Ministero della Transizione Ecologica

Commissione Tecnica PNRR-PNIEC

Parere n. 53 del 09/09/2022

Progetto	<p>Progetto agrivoltaico Stornara 1 della potenza complessiva di 48,278 MWp, incluso opere ed infrastrutture strettamente necessarie da realizzare nel comune di Stornara (FG) in località “Contessa”, nonché opere di connessione da realizzare nel comune di “Stornara” (FG) in località “Posta di Torre”</p> <p>ID_VIP: 7374</p>
Proponente	<p>Enel Stornara 1 S.r.l.</p>

Fig. 6: Individuazione delle aree stralciate

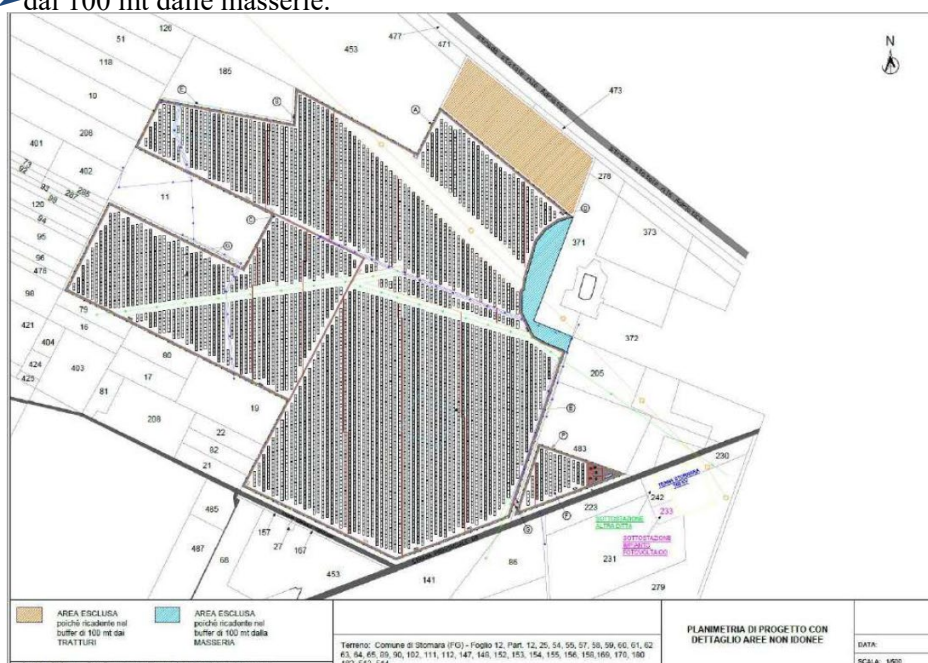
- Parco fotovoltaico: Dall'analisi condotta dal Proponente alcune particelle, che sono state stralciate dal progetto, interferiscono in minima parte, con i Vincoli delle aree non idonee FER in quanto interessate:
 - dal buffer di 100 mt dal tratturo;
 - dai 100 mt dalle masserie.
